LA PIETRA DI CASSIO DI GIULIA MAGNANI

VARIANTE GENERALE AL PIANO INFRAREGIONALE DELLE ATTIVITA' ESTRATTIVE (P.I.A.E. EX L.R. 17/1991) DELLA PROVINCIA DI PARMA. ASSUNZIONE DELLA PROPOSTA DI PIANO AI SENSI DELL'ART. 43 C.1 E ART.45, C.2 DELLA L.R. N. 24/2017.

OSSERVAZIONI

TITOLO ELABORATO: NOTA TECNICA				SCALA: -	ELAB. NT
				PROGETTISTA: -	
				VISTO: -	
CODICE: 189_2024		NOME FILE: 189_02_Relazione_01_01.doc		Numero documento: 189_02_NT_01_01	DATA: 16/04/2024
REV.	DATA	REDATTO	APPROVATO	TECNICO INCARICATO:	
				<div>DOTT. GEOL. MARCO PEZZIGA Via Francesco Saverio Bianchi, 4 – 43122 Parma (PR) Tel. 3494974227 E-mail: marco.pezziga@gmail.com Iscrizione Ordine Geologi Emilia-Romagna n. 1187/A</div> 	
03					
02					
01					
00	04/2024	M. PEZZIGA	M. PEZZIGA		
IL PRESENTE ELABORATO E TUTTE LE INFORMAZIONI CHE VI SONO CONTENUTE, SONO DI ESCLUSIVA E NON POSSONO ESSERE COPIATI, RIPRODOTTI, RESI PUBBLICI SENZA L'AUTORIZZAZIONE SCRITTA DEL PROPRIETARIO

TAVOLA
01

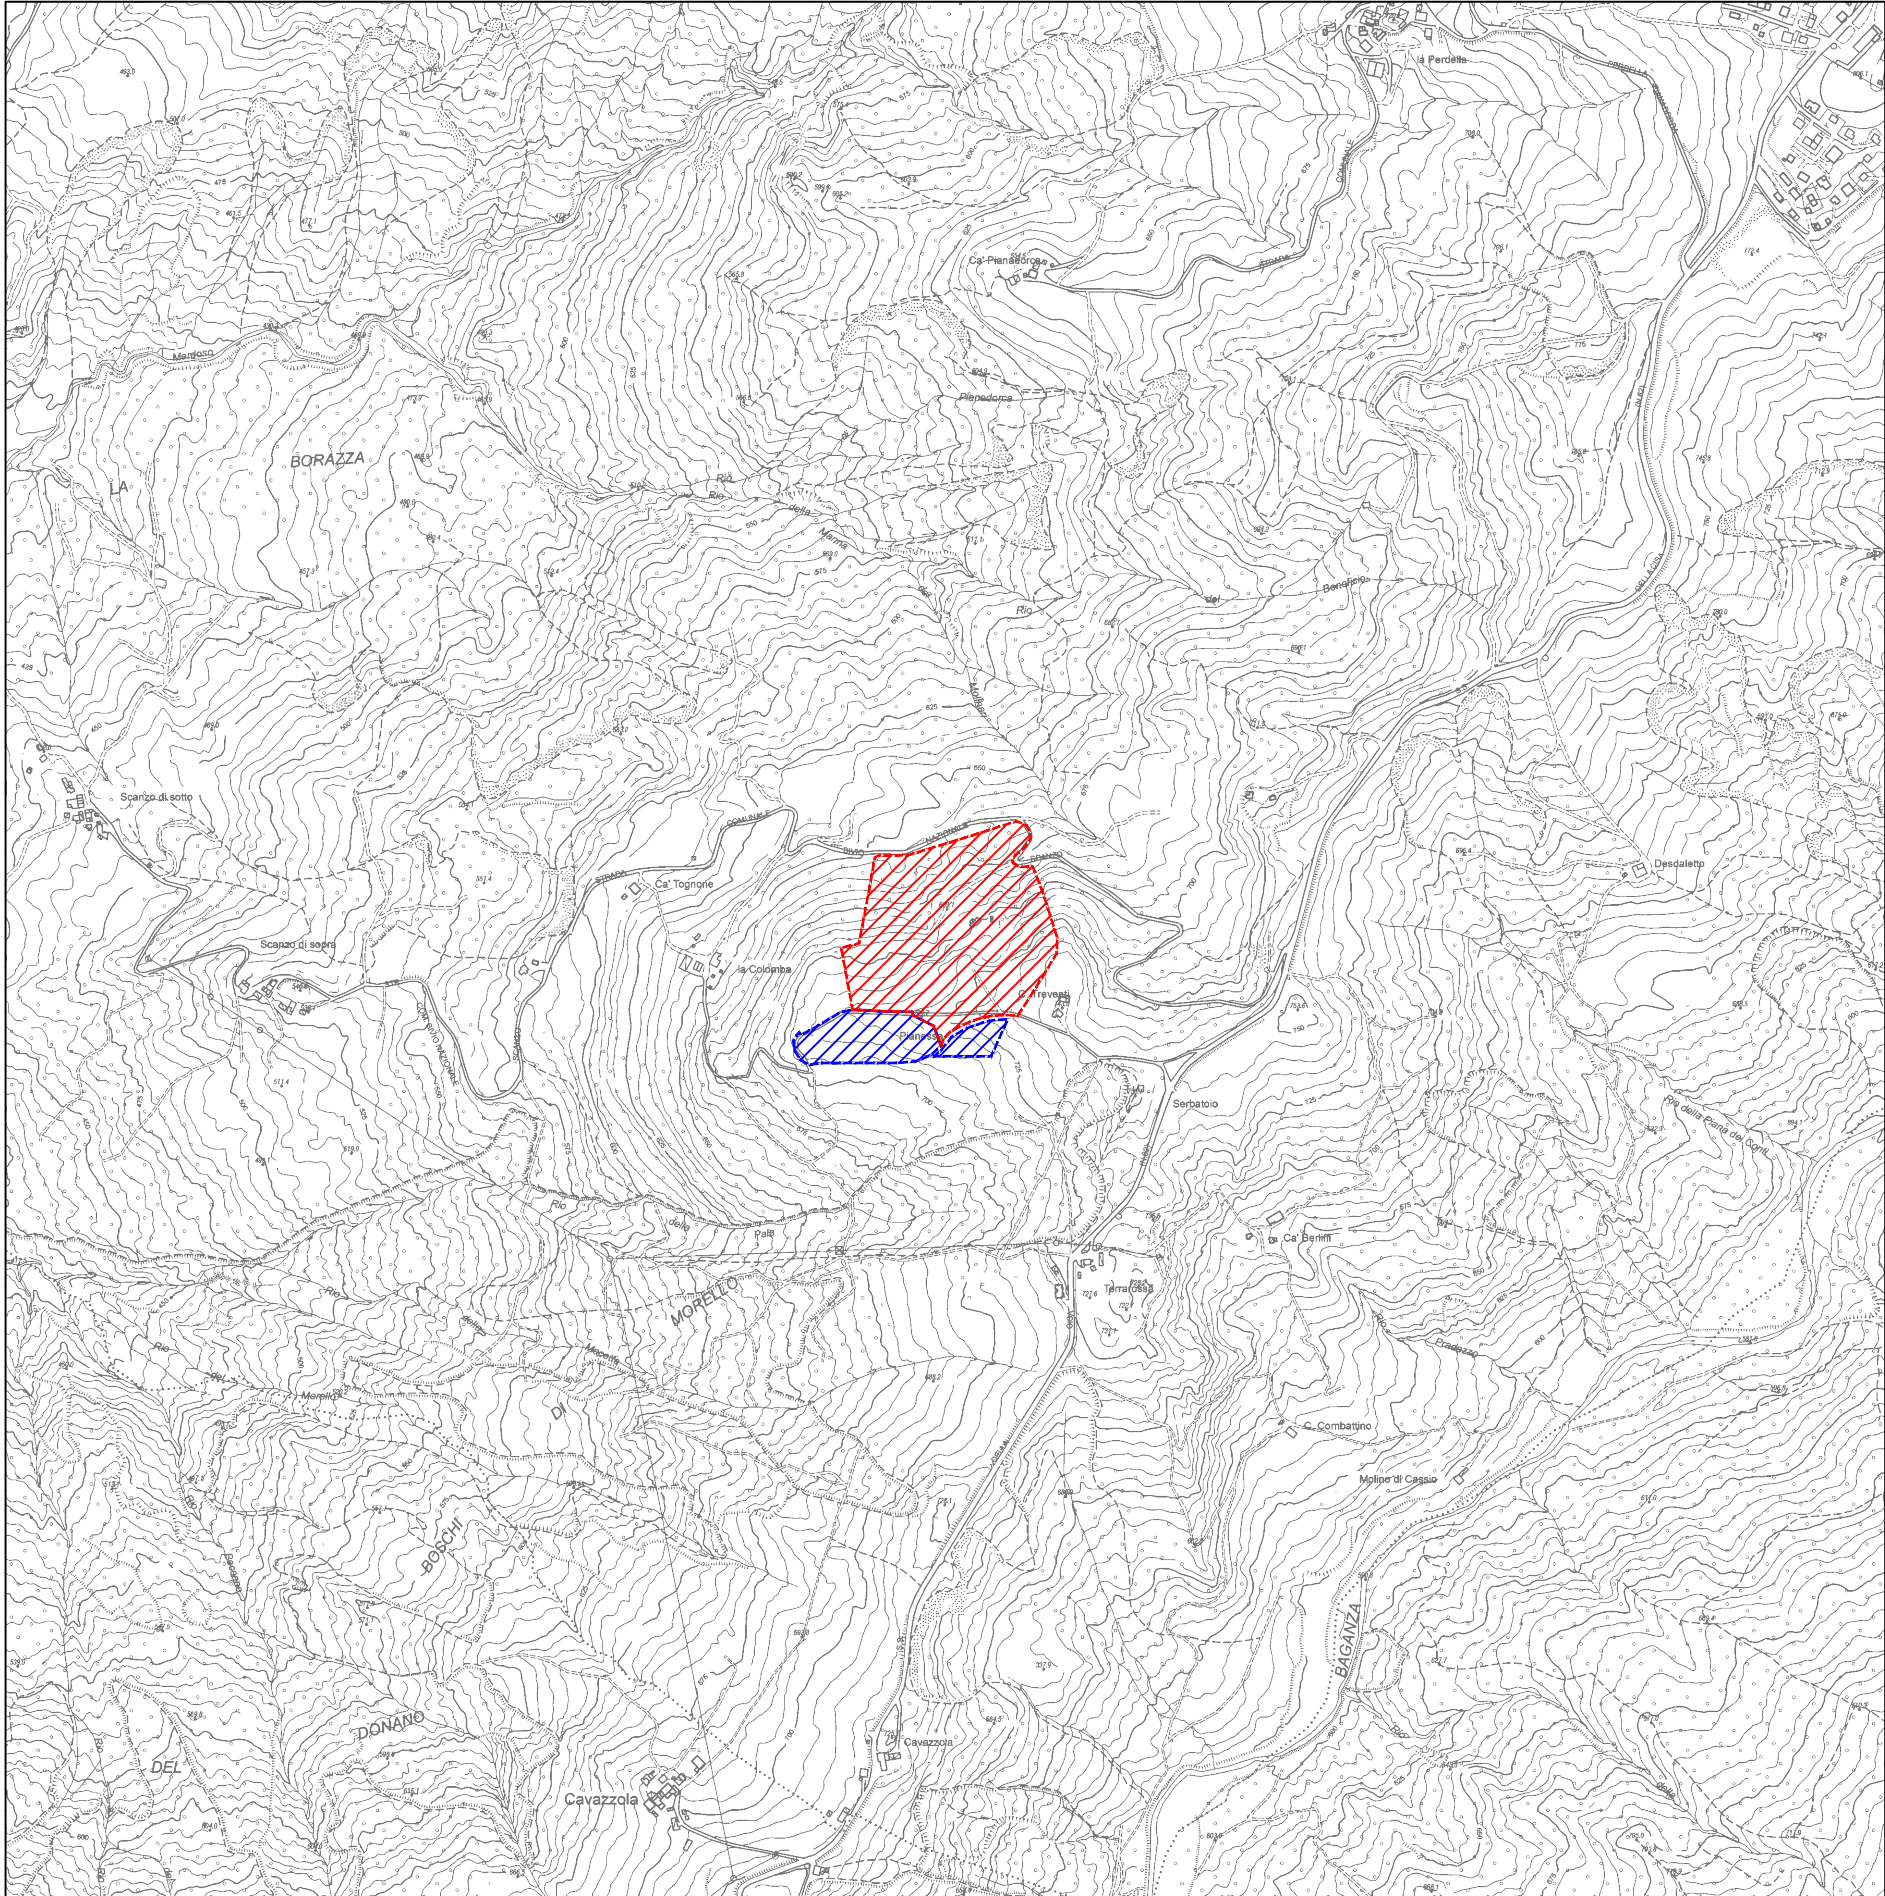
Si richiede di modificare il perimetro dell'Ambito estrattivo secondo quanto indicato nelle Tavole cartografiche allegate al presente documento.

La proposta del nuovo perimetro dell'impianto   riportata nelle Tavole cartografiche allegate al presente documento.
